**ЖИЛОЙ КОМПЛЕКС НА УЛ. 40-ЛЕТИЯ КОМСОМОЛА
Г. ЕКАТЕРИНБУРГ**

Часть 8. Вертикальные конструкции 3-4 этажей

Альбом 1. Дом 1, Дом 3

148-АР/24-1,3-КЖ2.2.В

Схема расположения закладных деталей ЭОМ в вертикальных конструкциях на отм. +6,900

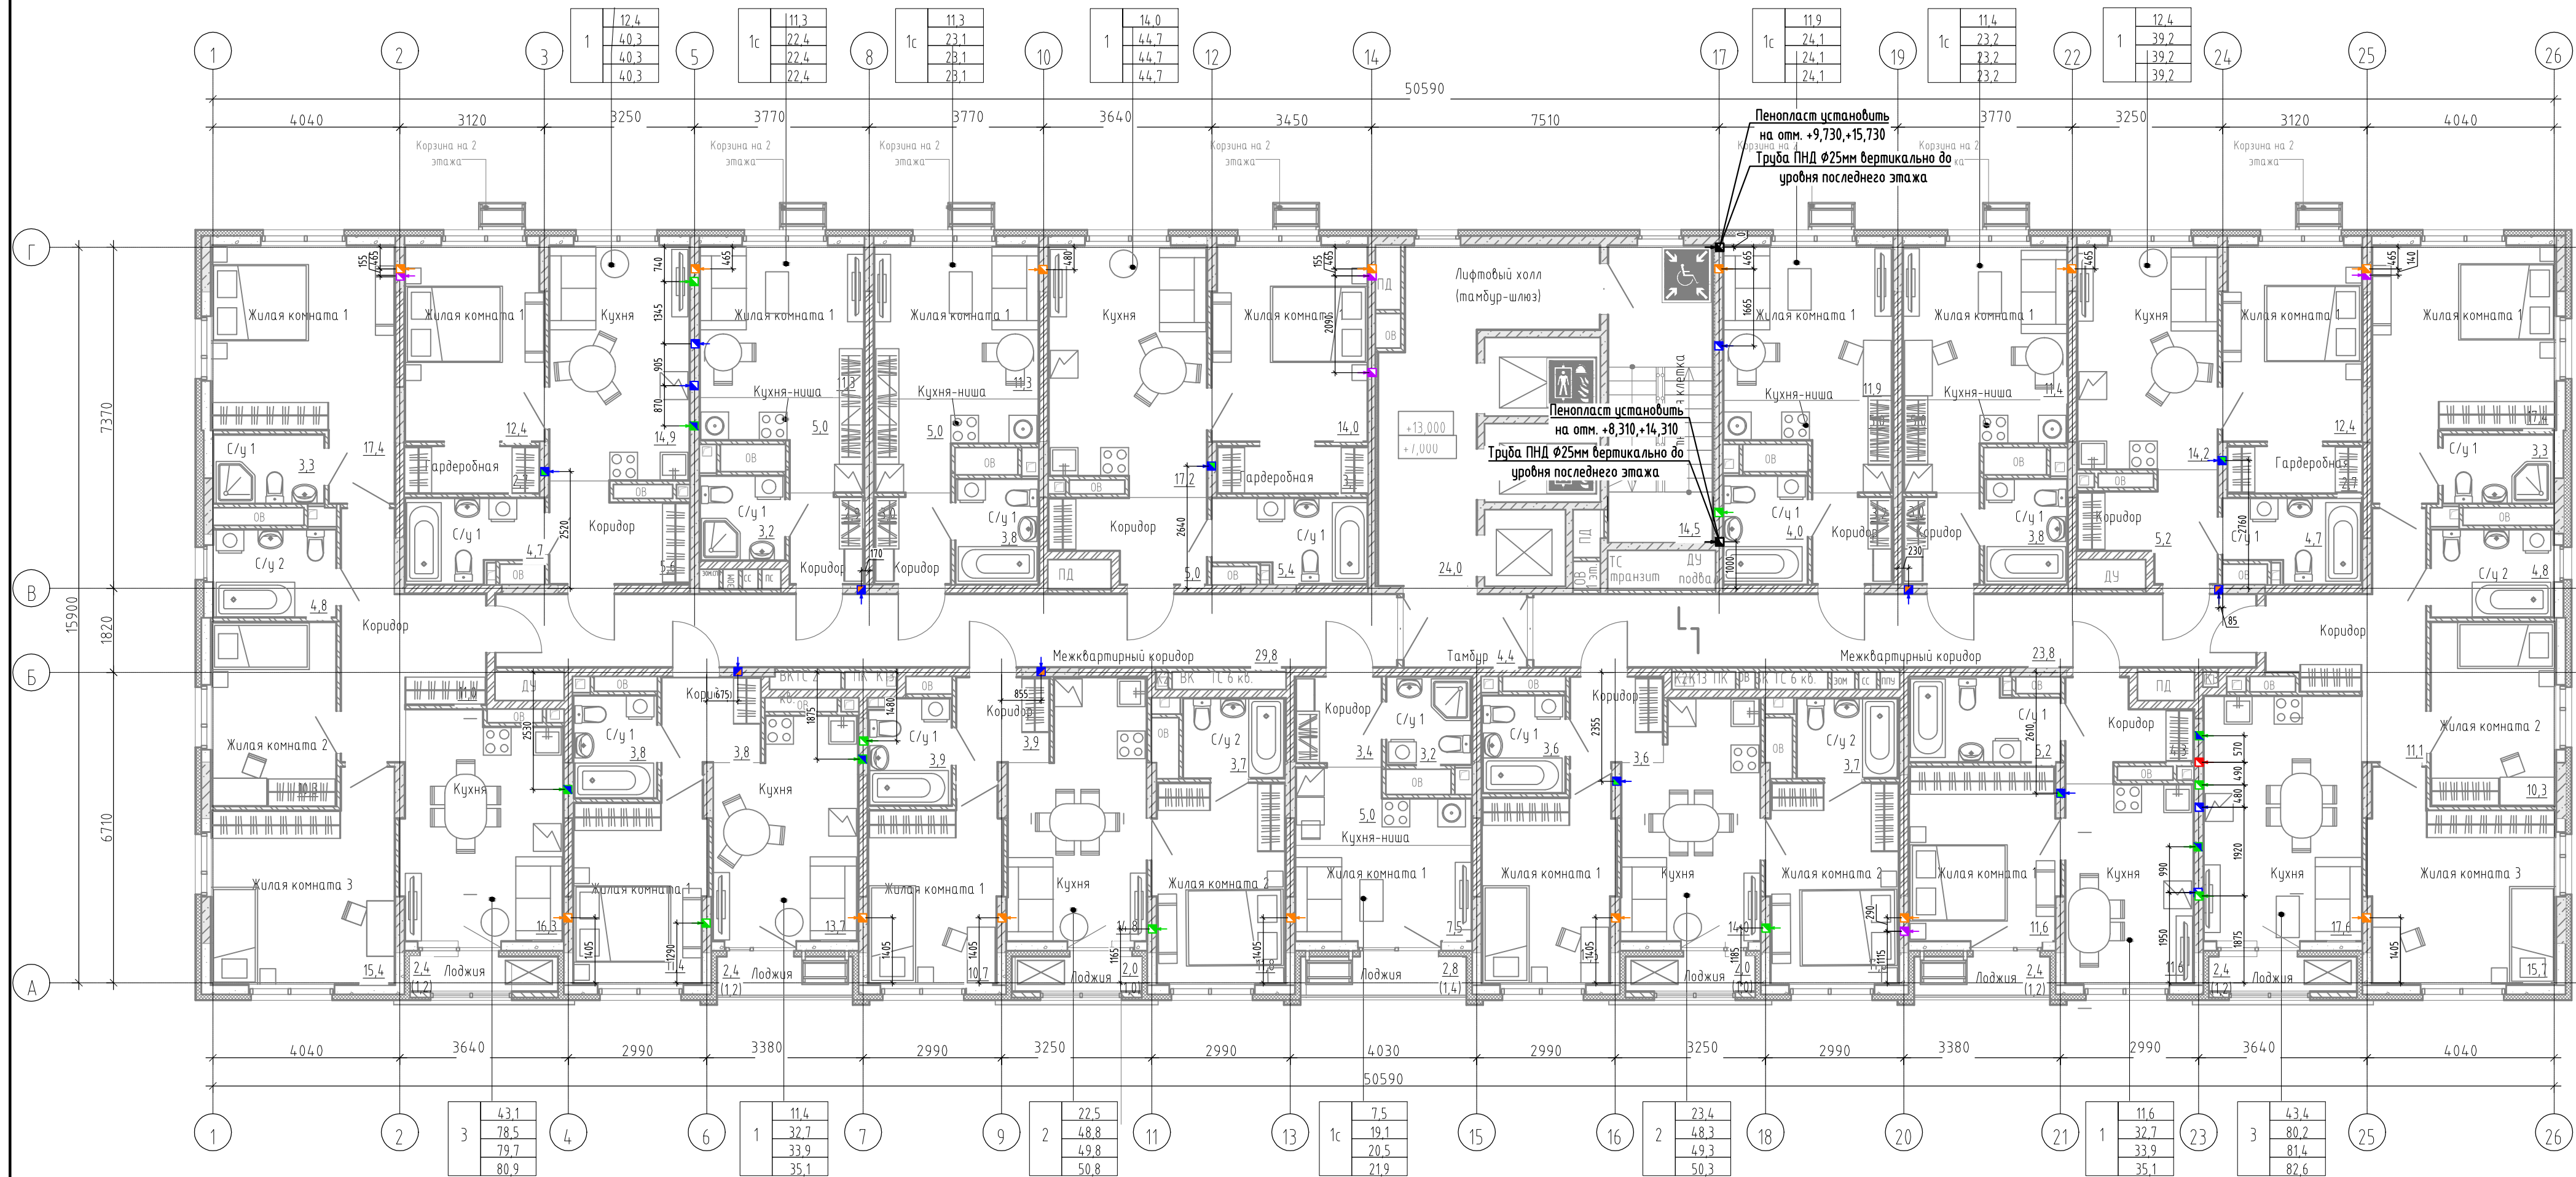
148-AP/24-1,3-КЖ2.2.В.ЭОМ.1					
Жилой комплекс на ул. 40-летия Комсомола г. Екатеринбург					
1	-	Нов.	437-25	Иванов	07.25
Изм.	Кол.уч.	Лист	№ док.	Подпись	Дата
Разраб.	Ночовная			Иванов	07.25
Проверил	Рыженков			Иванов	07.25
Дом 1, Дом 3					
Схема расположения закладных деталей ЭОМ в вертикальных конструкциях на отм. +6,900					
Н.контр.	Рябиков			Иванов	07.25
ГИП	Исламов			Иванов	07.25
Стадия				Лист	Листов
Р					1
ДЕВИСИОН

Схема расположения закладных деталей ЗОМ в вертикальных конструкциях на отм. +9,900

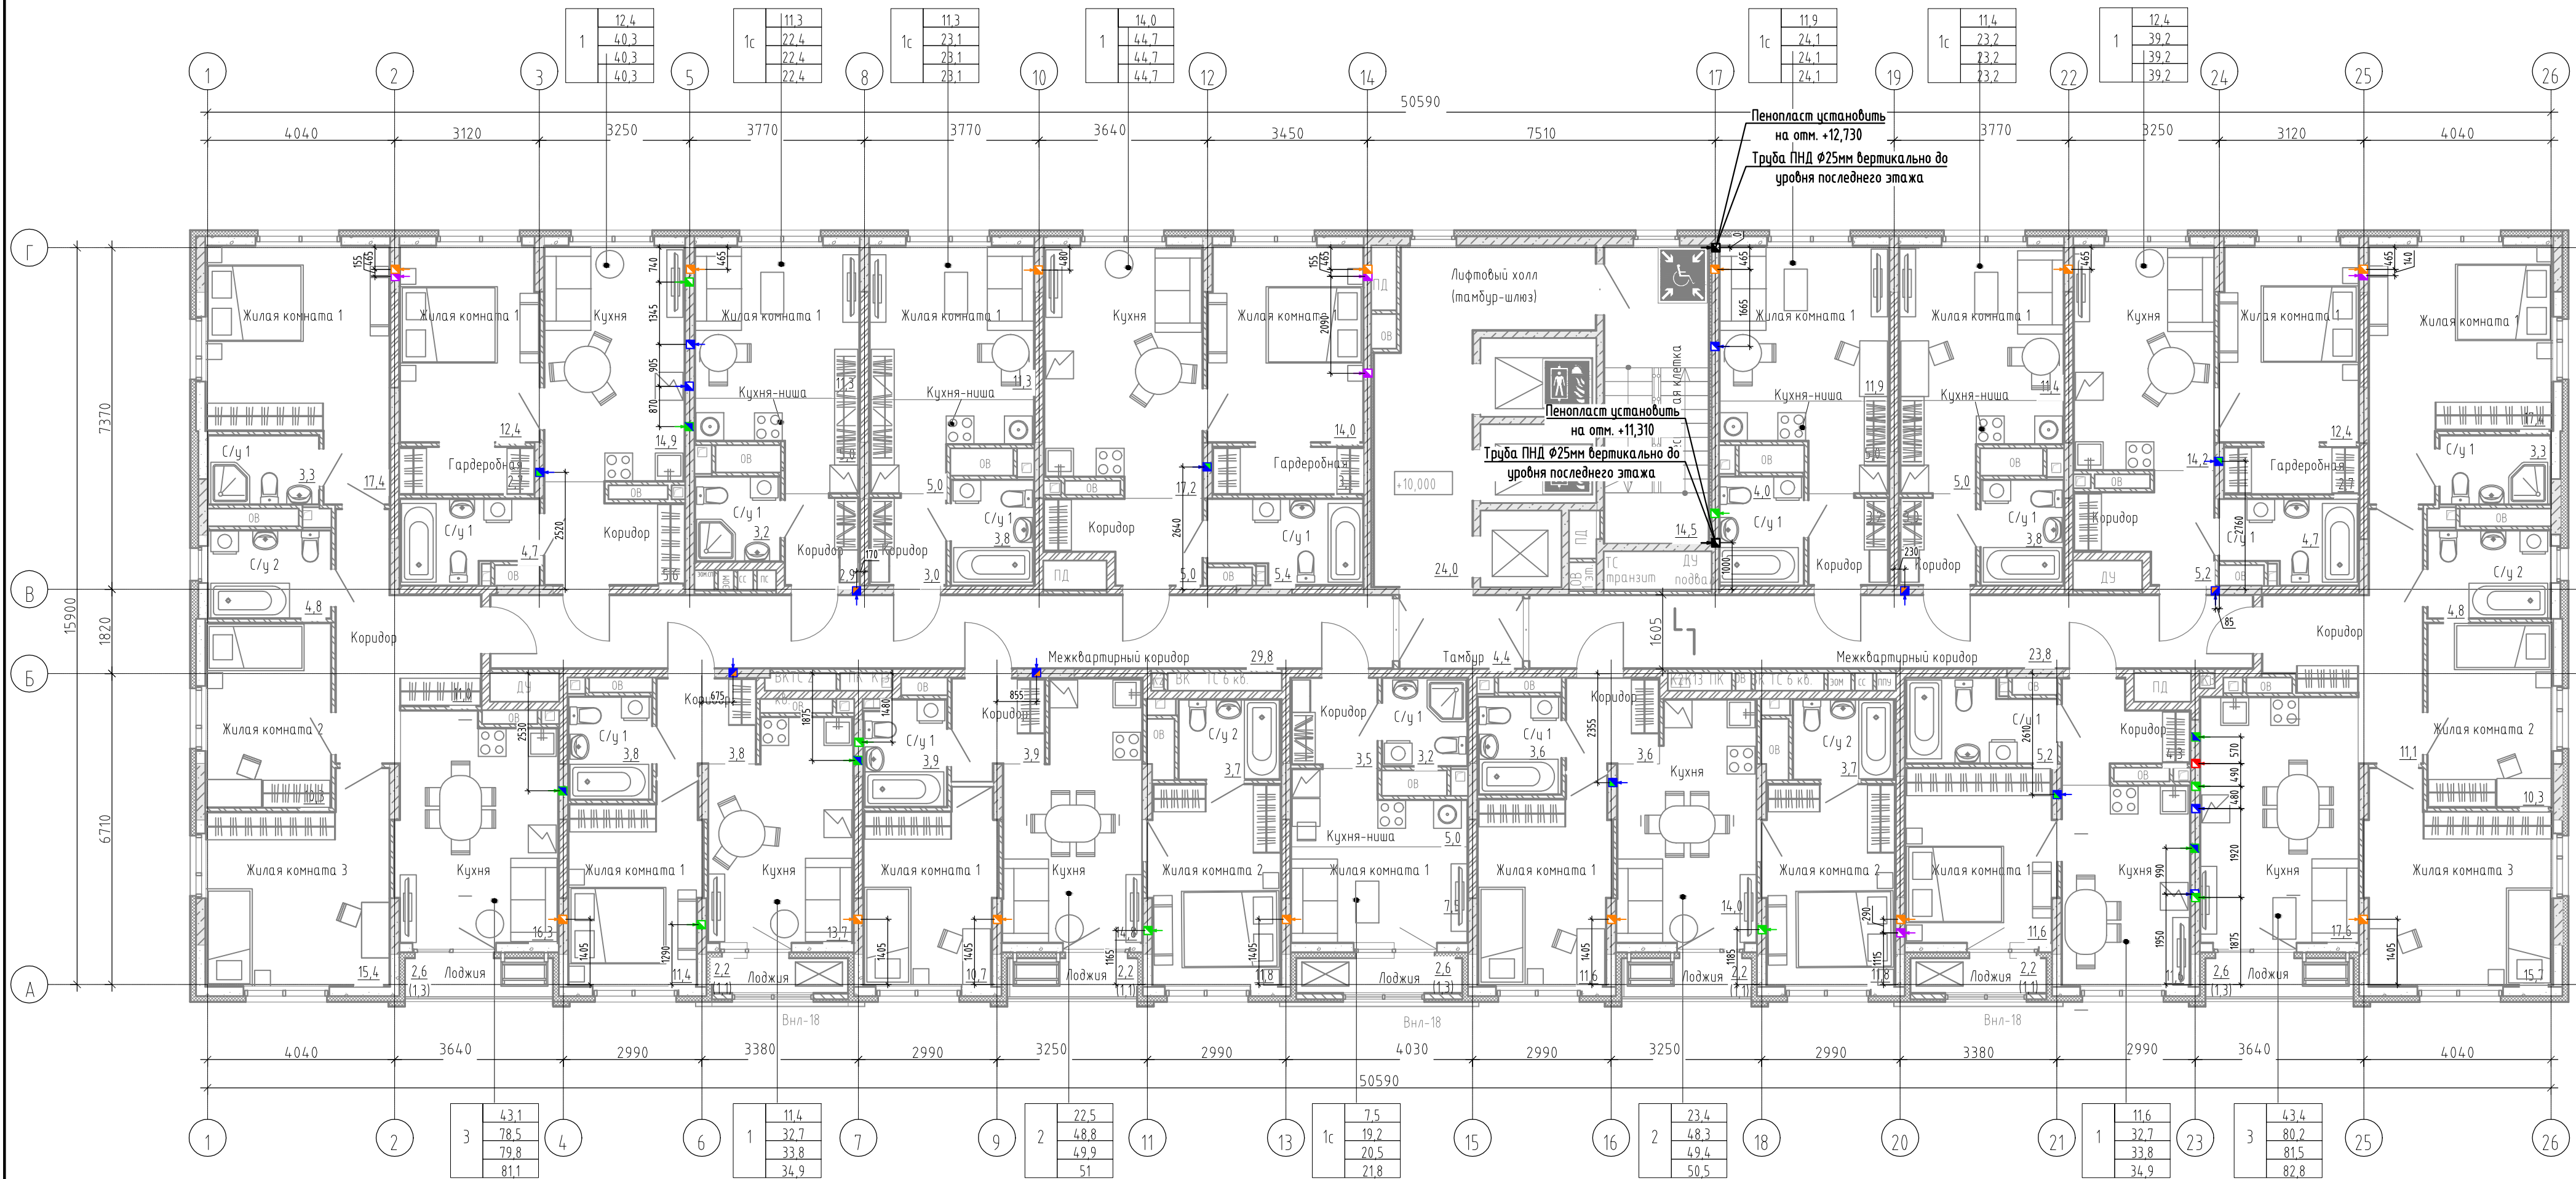
148-AP/24-1,3-КЖ2.2.В.ЗОМ.2					
Жилой комплекс на ул. 40-летия Комсомола г. Екатеринбург					
1	-	Нов.	437-25	Иванов	07.25
Изм.	Кол.уч.	Лист	№ док.	Подпись	Дата
Разраб.	Ночовная			Иванов	07.25
Проверил	Рыженков			Иванов	07.25
Дом 1, Дом 3					
Схема расположения закладных деталей ЗОМ в вертикальных конструкциях на отм. +9,900				Стадия	Лист
				Р	1
Н.контр.	Рябиков			Иванов	07.25
ГИП	Исламов			Иванов	07.25
ДЕВИСИОН
